Allgemeine Projektangaben

Projektbezeichnung:	K 1060, Sanierung zwischen der K 1015 und der K 1013 in Renningen
Aufsteller:	Landratsamt Böblingen, Straßenbauamt
Entwurfsbearbeitung:	Ing.-Büro Schädel GmbH, Kaisergasse 4 - 10, 71263 Weil der Stadt
Entwurfsphase/Auditphase:	Vorentwurf
Unterlagen:	Lageplan 2, aufgestellt 30.11.2012
Ortsbesichtigung:	07.06.2013
Besonderheiten:	zu auditieren ist im Teil 1 ausschließlich die plangleiche Querung des Radweges zwischen Renningen und Malmsheim in Verbindung mit der vorhandenen Bahnunterführung
Verkehrsbelastung 2010/2011	ca. 7.500 Kfz/24 h Straßenverkehrsmodell des Landkreises
Entwurfsgeschwindigkeit	$V_e = V_{zul} = 50 \text{ km/h}$
Straßenkategorie:	LS IV
Entwurfsklasse:	EKL 4
Entwurfsrichtlinien:	Die Auditierung wurde vor allem auf der Grundlage der RIN 2008, RAL-Entwurf-2011, (RAS-K 1996), ERA 2010 und ESAS 2002 durchgeführt.

Auditergebnis

Bild 2: Auszug aus Lageplan mit durchgehenden Fahrspuren, Linksabbiegespuren und geplanter Geh- und Radwegführung

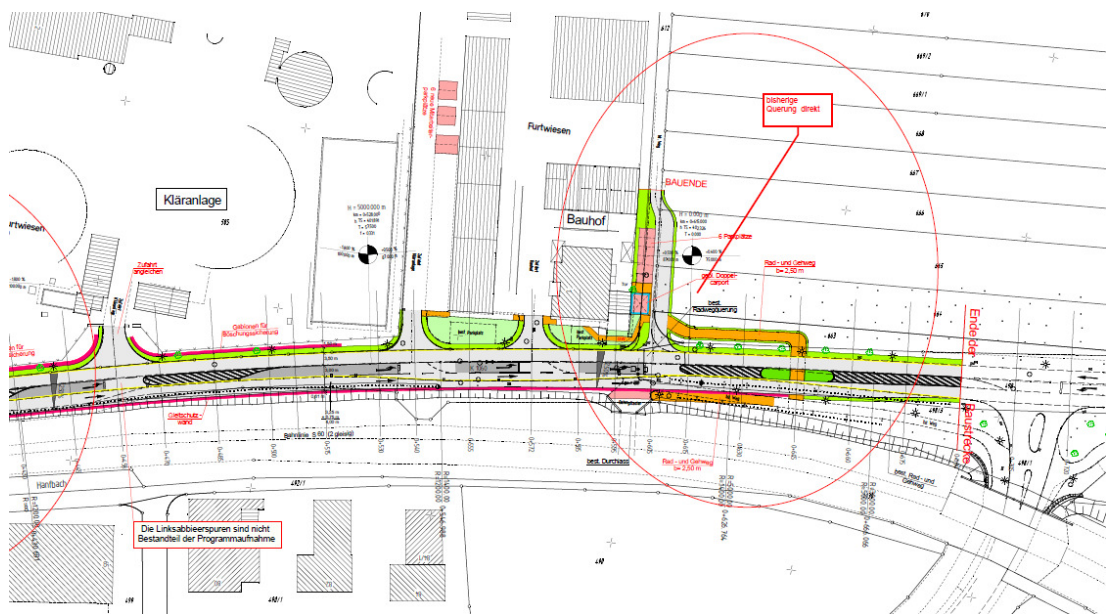
- (9) Die geplante Radwegquerung ist bei vorliegender Planung ca. 50 m von der vorhandenen Querungsstelle abgerückt. Die Länge der Abrückung ist mit der Schaffung einer ausreichenden Aufstellfläche an der Querungsstelle begründet.

- (10) Der geplante Versatz ist in Verbindung mit den geplanten Betonschutzwänden die wirksamste und sicherste Lösung, da nur so ein direktes Durchfahren in die Bahnunterführung bzw. aus der Bahnunterführung heraus auf die Straße unterbunden wird. Eine direkte Querung wie bisher ist aus Sicherheitsgründen abzulehnen.
